西辰中心电力增容工程

限价审核工作联系函（业主部分汇总）

限价审核工作联系函（设计部分汇总）

中型电缆手孔井平、剖面图(混凝土模块)	图号	07SD101-8
审核 张超群 校对 金强青 设计 黄旭	页	124

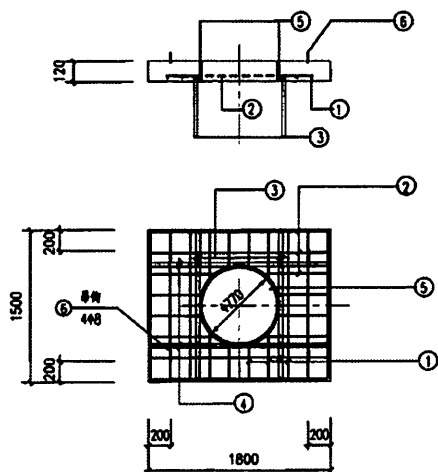
1、比选文件中 2.4 条，“扩大原 4#楼弱电手孔井”，无 4#楼弱电手孔井的具体详图，请提供。

回复：直接将原 4#楼弱电手孔井扩大为 1200x1500，具体做法参考图集 07SD101-8 相关次页。

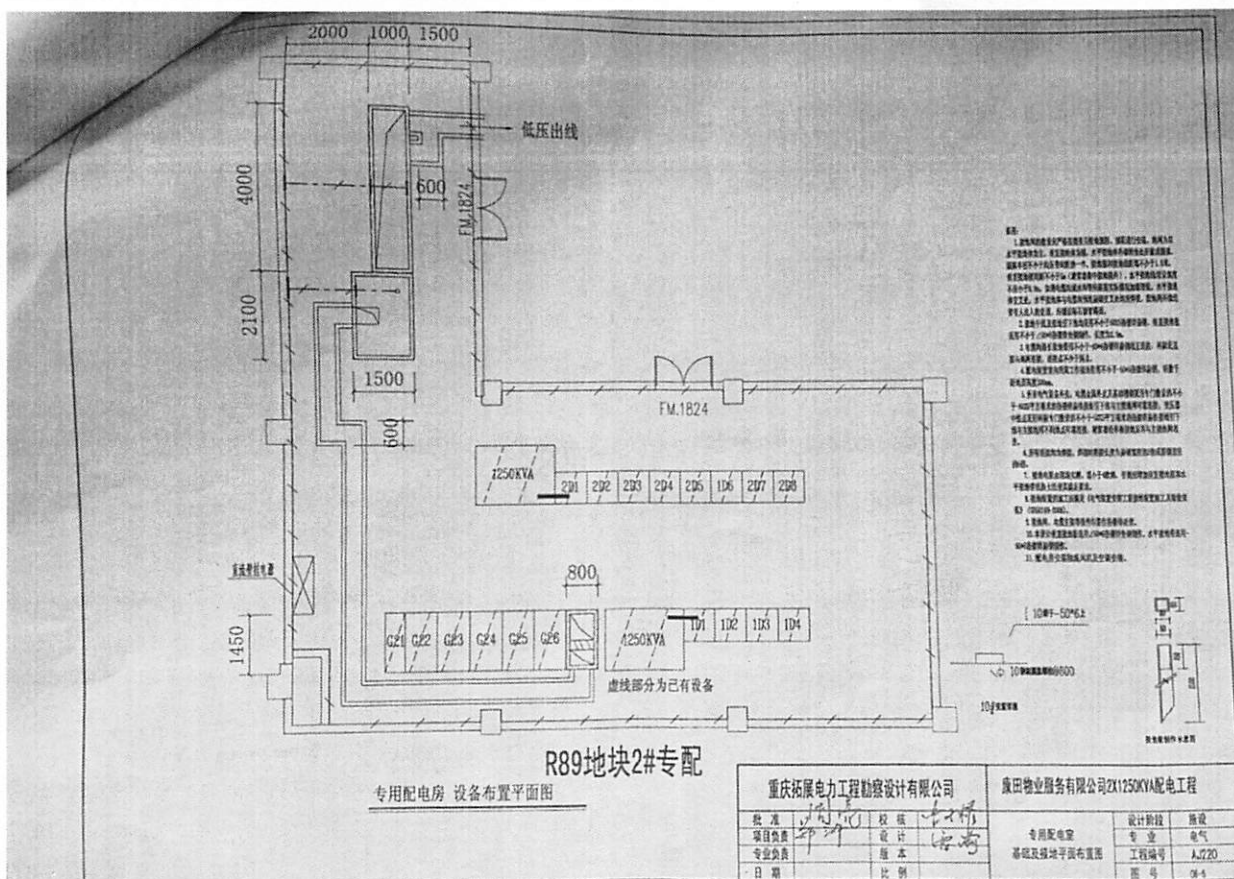
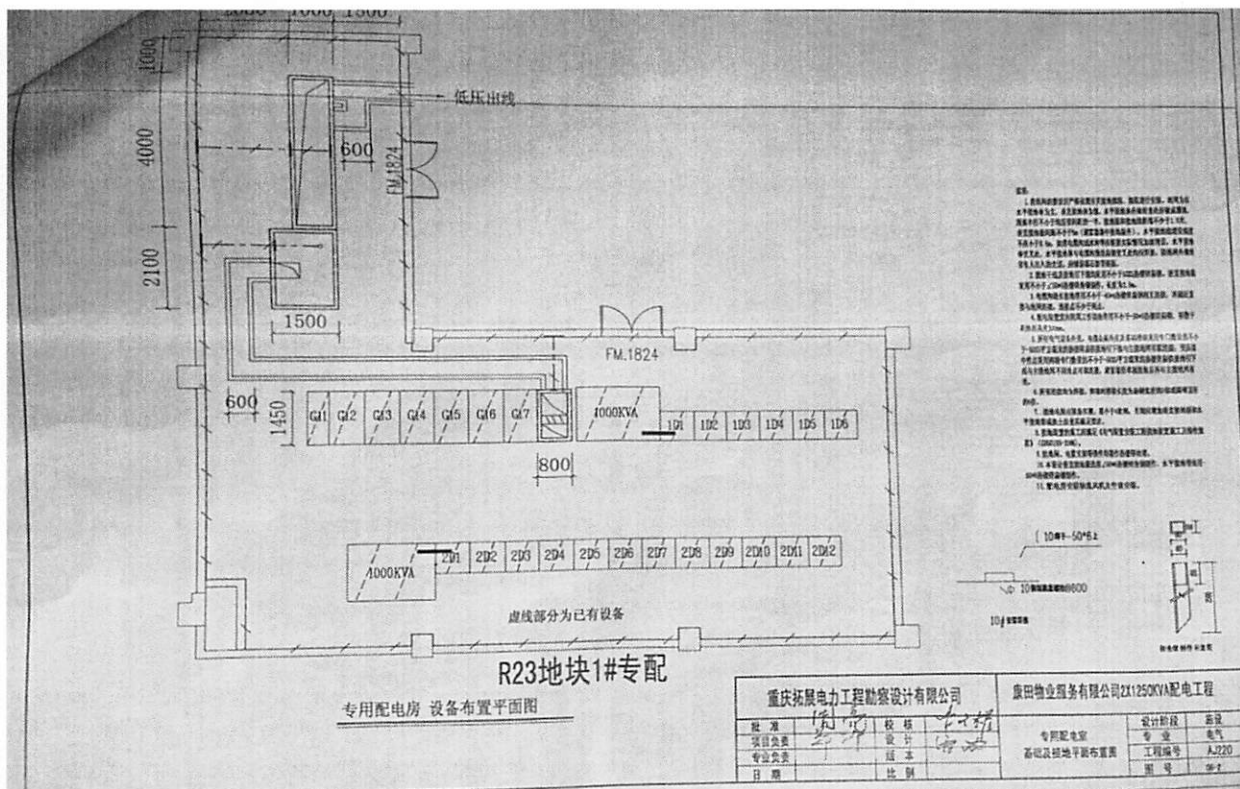
3. 电力部门深化设计图纸与电子版图纸中接地平面布置图不一致, 请明确以

回复：接地位置、电缆沟位置详电力部门深化设计，如下所示。

重庆拓展电力工程勘察设计有限公司				康田物业服务有限公司2X1250KVA配电工程			
批准	周亮	校核	李永辉	室内电缆沟及配电屏基础详图	设计阶段	施工	
项目负责	郑洲	设计	李永辉		专业	电气	
专业负责		版本			工程编号	AJ220	
日期		比例			图号	07-1	
4				5			6

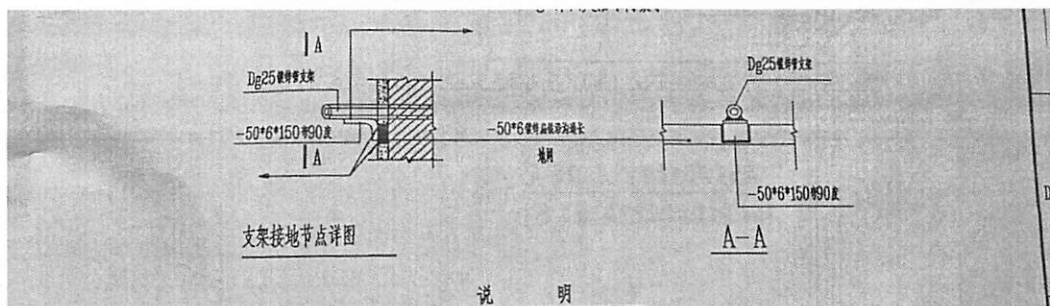
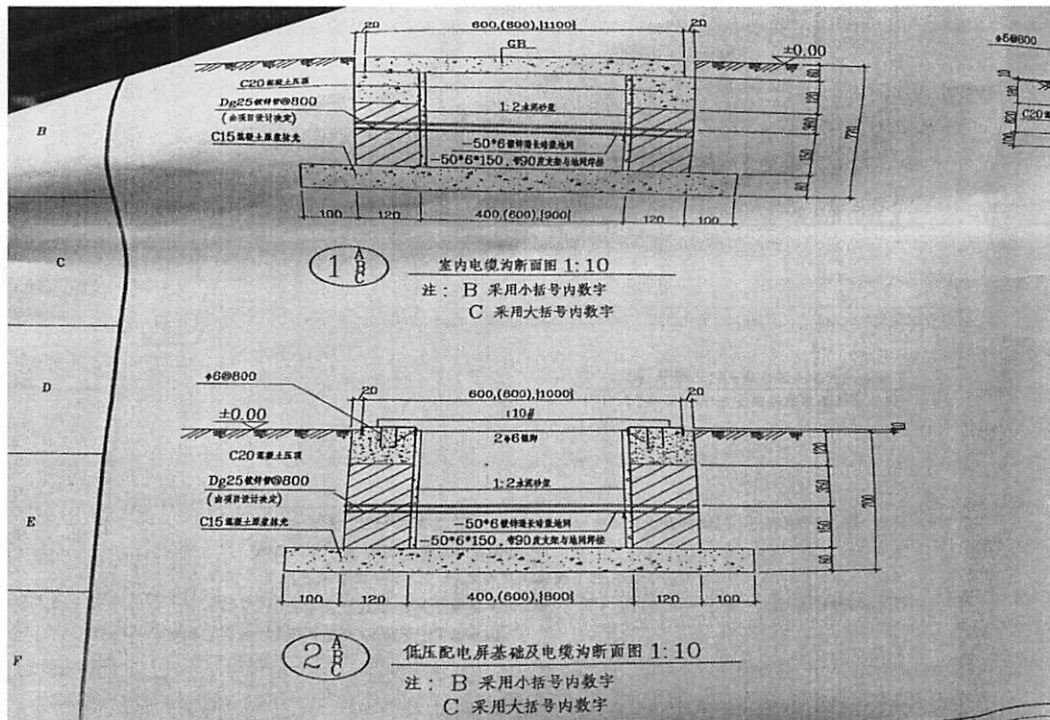
4. 请明确电缆沟具体做法及盖板材料；

回复：电缆沟做法参照如下图所示，高压、低价配电屏做法相同，且以平面图尺寸为准。盖板材料为 C20 预制砼。

1. 电缆沟及配电屏基础应在老土实后作砼底板，遇松软土层应作200厚毛石基础后再作砼底板，沟墙采用MU10页岩砖，M5水泥砂浆砌，沟内底墙均采用1:2水泥砂浆抹面，沟底应向室外作1%纵坡。电缆敷设完后，通向室外的沟洞应用防火胶泥封堵。
2. 10#应校正后焊接，相对位移 ≤ 10 ，顶面平整 ± 5 ；顶面并高于地面10，除锈后刷红丹两度，灰磁漆两度。

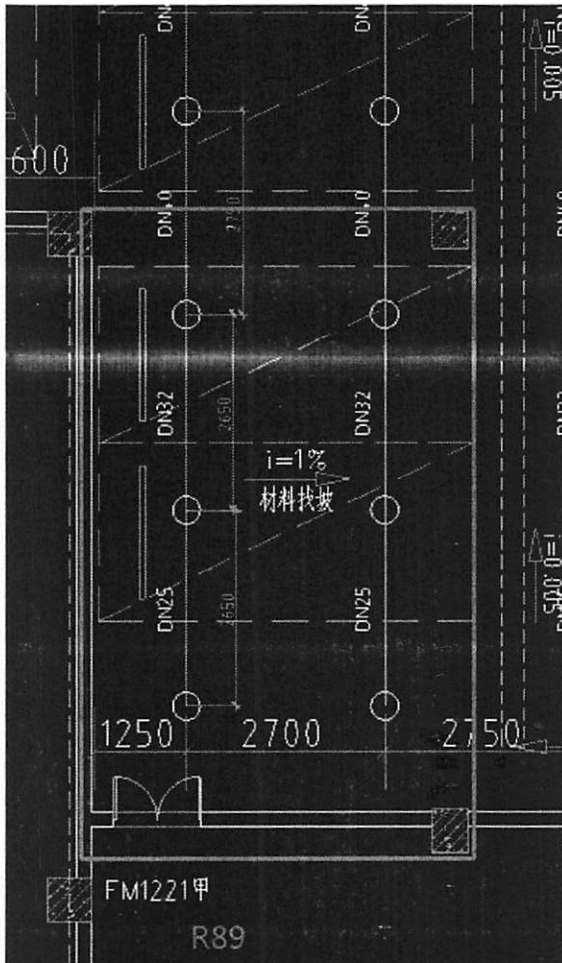
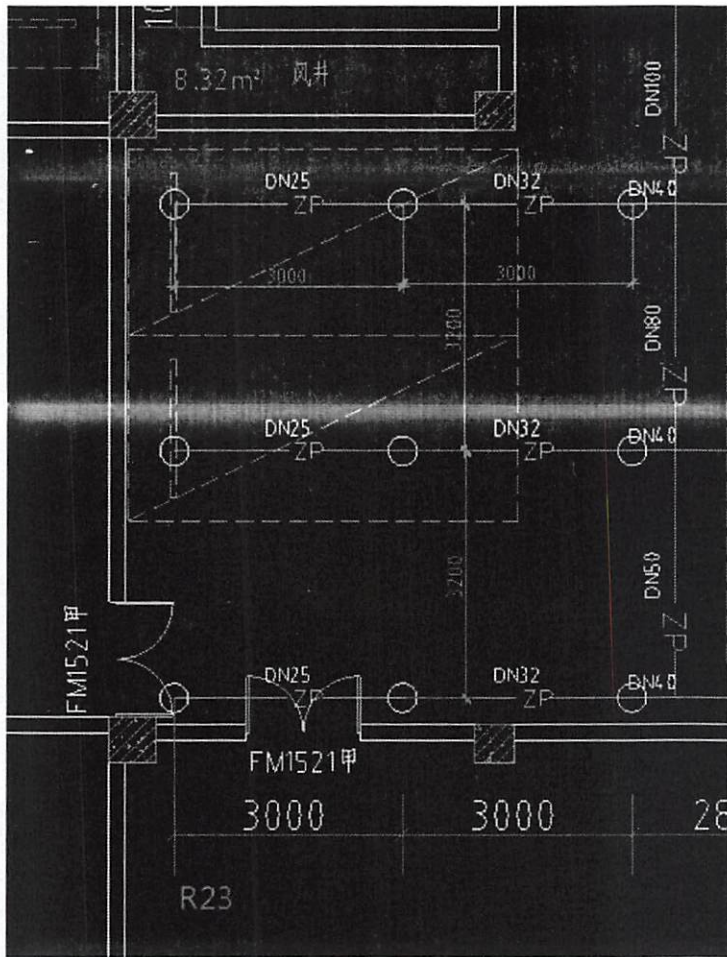
13. 请提供新建配电室区域喷淋拆除图。

修改后新增变电所区域喷淋全部取消。

回复：R89 地块拆除喷头：6 个，拆除镀锌钢管 DN25：8.3m；拆除镀锌钢管 DN32：

5.3m；拆除镀锌钢管 DN40：5.5m；拆除型钢支架：10kg。

R23 地块拆除喷头：6 个，拆除镀锌钢管 DN25：12m；拆除镀锌钢管 DN32：

9m; 拆除型钢支架: 8kg。
